**Ecole JEAN MOULIN**

**DIAGNOSTIC VISUEL DES CHARPENTES**  
**POUR PROJET PHOTOVOLTAIQUE**

Rédigé en janvier 2023  
Etabli par L. VILLARD  
Vérifié par V. BOUTTEMY  
Nombre de pages : 16  
Affaire : 22139

### Constats et pathologies relevées

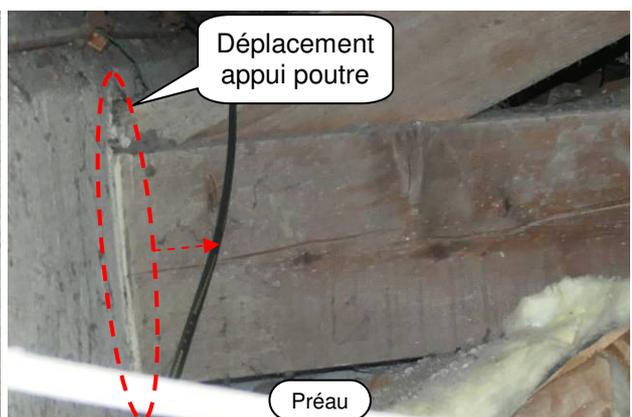
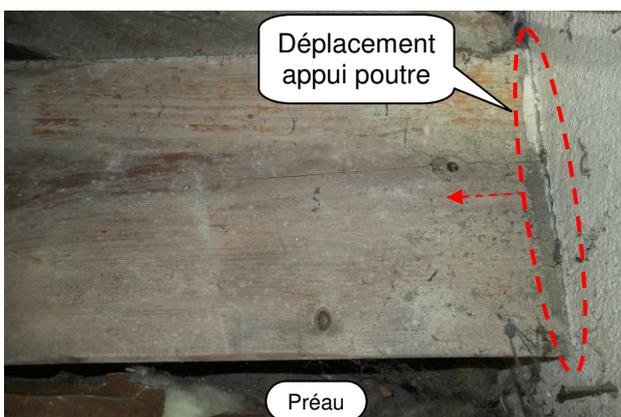
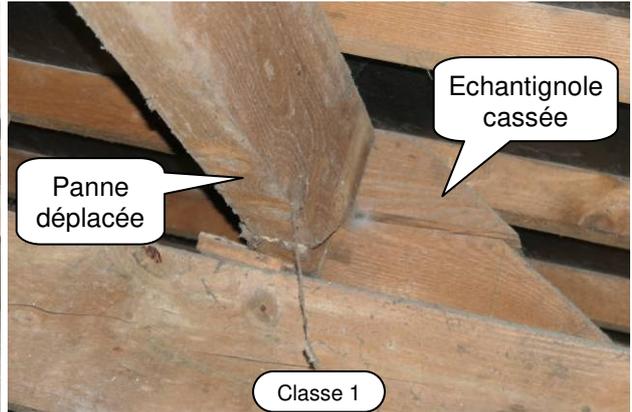
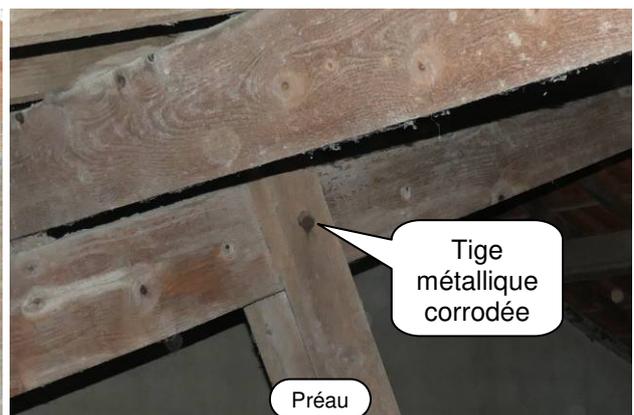
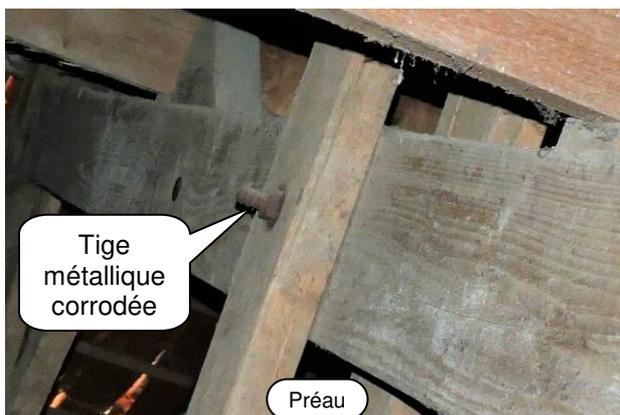
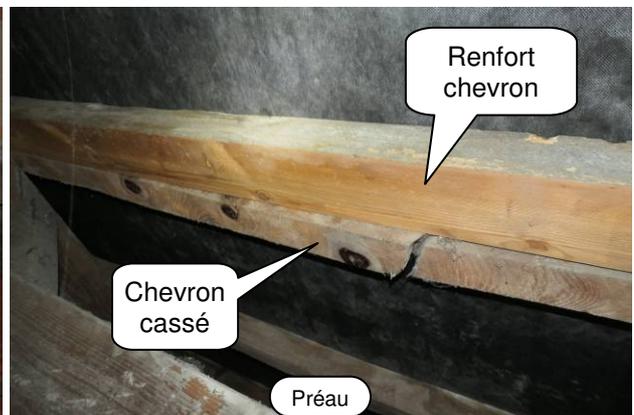
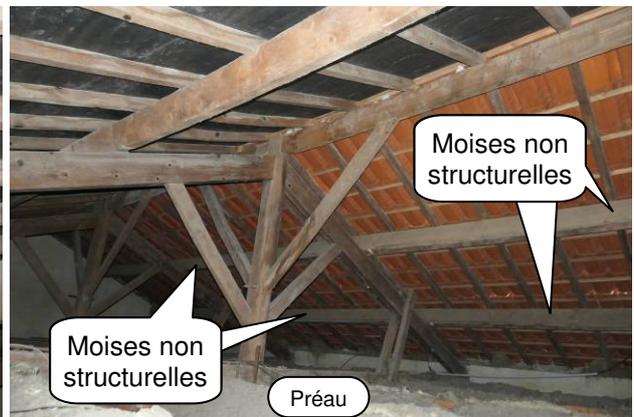
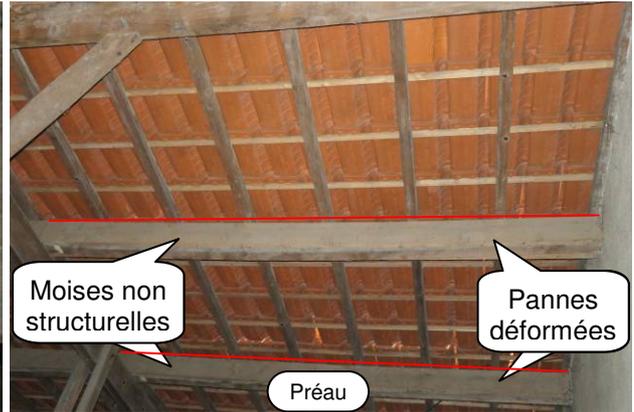
Aucune pathologie notable n'a été relevée sur les charpentes des classes 1 à 3 ; hormis une échantignole cassée, au-dessus la classe 1, qui a provoqué un léger glissement de la panne ; ainsi que des tiges métalliques corrodées sur les jambes de force.

Concernant la charpente du préau, nous avons constaté :

- Un léger glissement des appuis de ferme.
- Une légère trace de vermoulure sur l'entrait de ferme.
- Des pannes déformées (déversées).
- Des pannes renforcées par des moises non structurales (moises de faible section et assemblage sur les pannes insuffisant).
- Un chevron cassé et renforcé.
- Une corrosion des tiges métalliques assemblant les jambes de force sur les entrails et les arbalétriers de ferme.

Hormis quelques défauts ponctuels, ne remettant pas en cause la pérennité des charpentes de cette zone, ces dernières ne montrent pas de signe de sous-dimensionnement sous le chargement actuel.

Nous recommandons simplement, pour l'ensemble des charpentes de ce volume :

- La mise en place d'anti-dévers entre pannes.  
Les moises non structurales, positionnées sur les pannes du préau, peuvent être déposées lors de la mise en place des anti-dévers.
- Le remplacement de l'échantignole cassée.
- Une vérification du niveau de corrosion des assemblages de charpente, et une reprise si nécessaire (passivation des aciers corrodés).
- Un traitement curatif et préventif (fongicide et insecticide) des bois de charpente.

### Constats et pathologies relevées

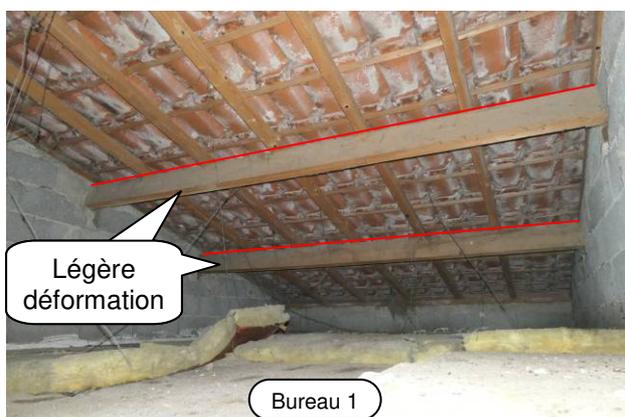
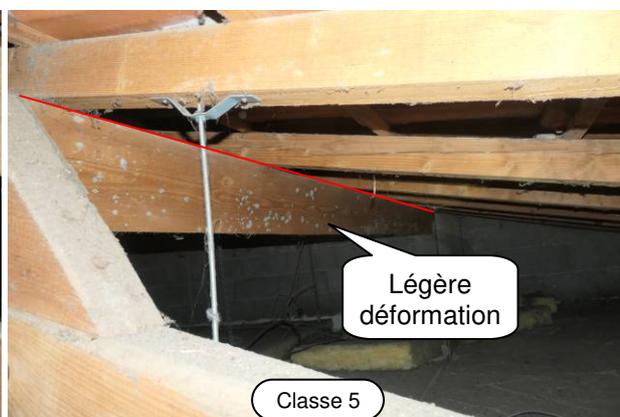
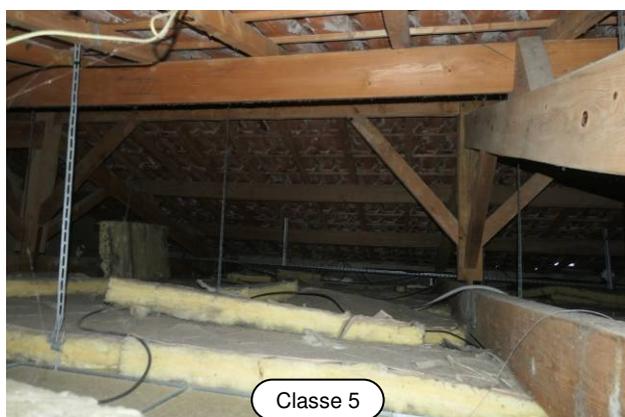
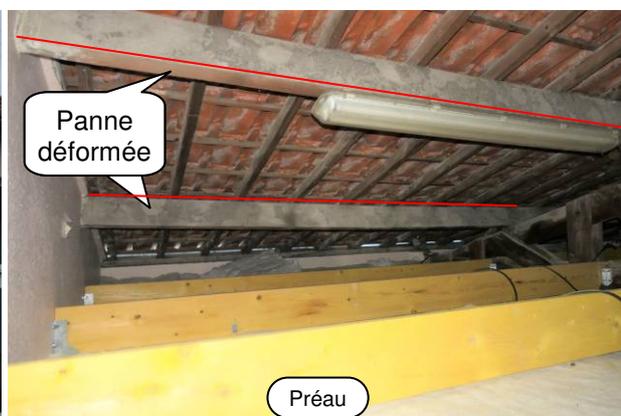
Aucune pathologie notable n'a été relevée sur les charpentes des classes 4 à 6, ainsi que sur le bureau 1 ; hormis une légère déformation des pannes (léger déversement).

Sur la charpente du préau, nous avons constaté :

- Une déformation de l'entrait de ferme.
- Une déformation de la ligne de faitage.
- Des pannes déversées.
- Des lambourdes, assemblées sur l'entrait de ferme, ont été rajouté pour reprendre un plafond.
- Une corrosion des tiges métalliques assemblant les diagonales et les montants, sur l'entrait et les arbalétriers de ferme.

Les charpentes des classes et du bureau ne manifestent pas de signe de sous-dimensionnement sous le chargement actuel. Nous recommandons simplement l'ajout d'anti-dévers entre pannes.

Il en est de même pour les pannes du préau.

Cependant, la ferme du préau semble atteindre ses limites sous le chargement actuel. Après vérification par le calcul, nous conseillons une réfection à neuf, à minima, de la ferme centrale (voir ci-après). La ferme de rive (côté bureau 1) étant demi-chargée, elle peut être conservée ; nous recommandons juste une passivation des tiges métalliques présentes sur cette dernière.

Pour l'ensemble des bois de charpente, nous recommandons un traitement curatif et préventif (fongicide et insecticide).

### 5.1 FERME CENTRALE DU PREAU 2

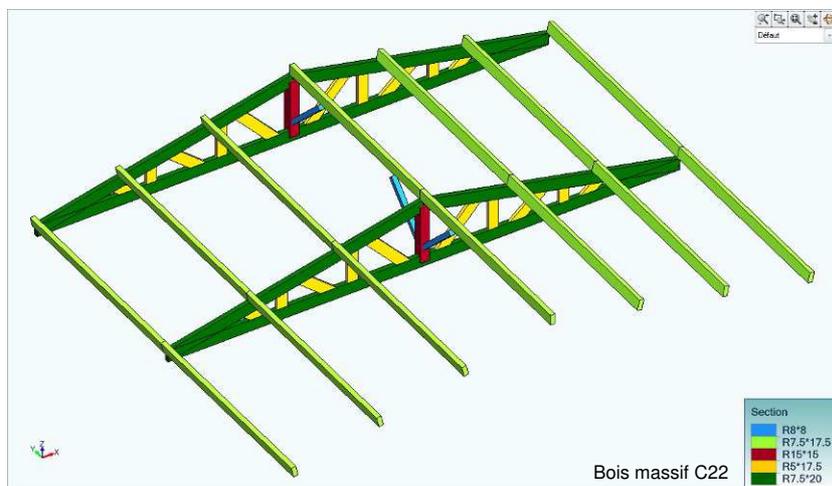
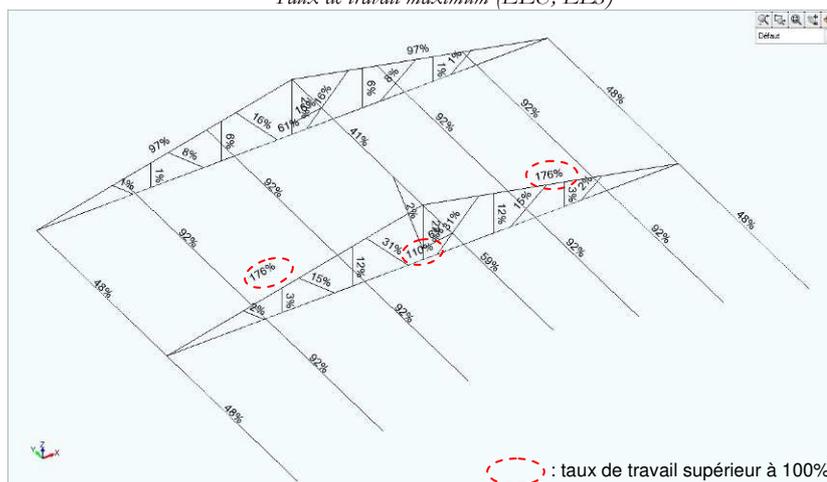
Taux de travail maximum (ELU, ELS)

## 6 CONCLUSION, FAISABILITE DE POSE DE PANNEAUX PHOTOVOLTAIQUES

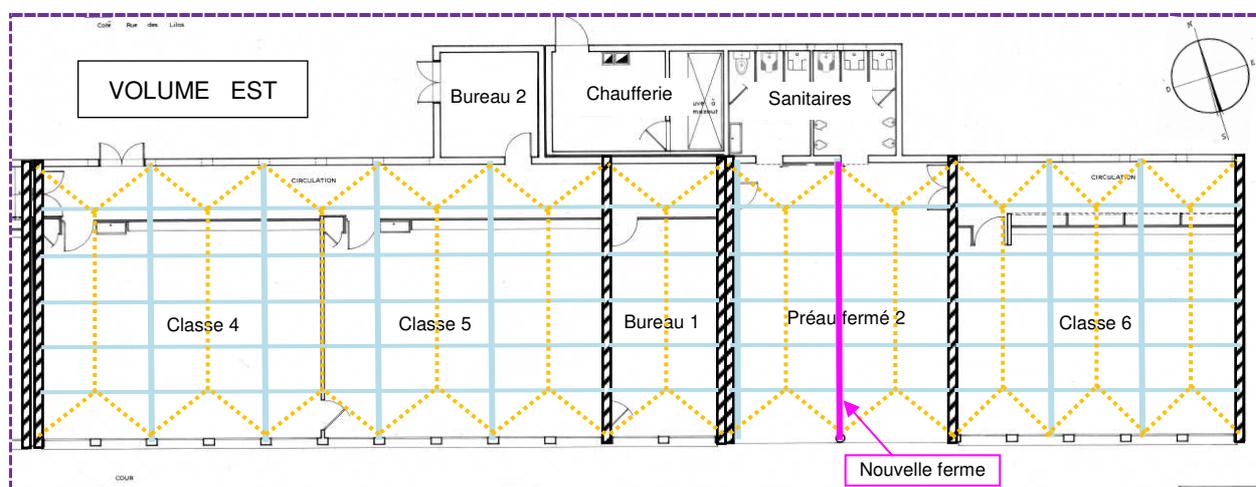
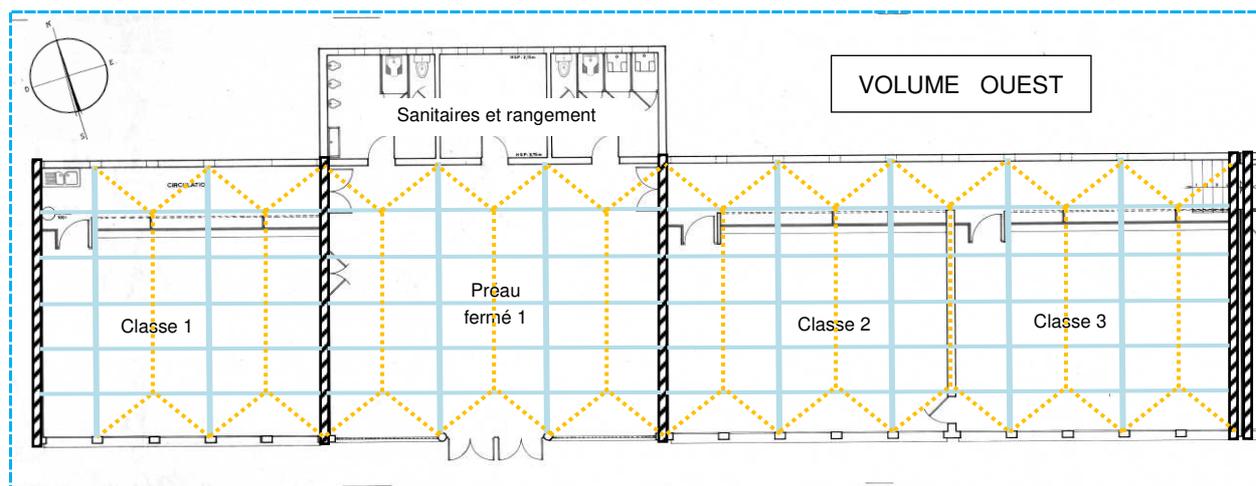
Les charpentes de cette école ne présentent pas de pathologies notables, sous le chargement actuel, hormis :

- Sur quelques pannes présentant des défauts visuels. C'est pour cela que nous recommandons simplement l'ajout d'éléments complémentaires, pour assurer une meilleure stabilité de ces pannes existantes (voir ci-après).
- Sur la charpente du préau, où nous préconisons, en plus, le remplacement de la ferme centrale (voir vérification par le calcul).

Sans attendre une éventuelle mise en place de panneaux photovoltaïques, nous préconisons la réalisation des interventions suivantes :

- Généraliser la mise en place d'anti-dévers (-----) entre pannes (voir ci-dessous).
- Remplacement de l'échantignole cassée, au-dessus de la classe 1.
- Remplacement de la ferme centrale du préau 2 (voir vérification par le calcul).
- Réaliser un contrôle général de la charpente, et si nécessaire de reprendre les défauts constatés.
- Traitement curatif et préventif (insecticide et fongicide) des bois de charpente.
- Passivation des aciers corrodés.
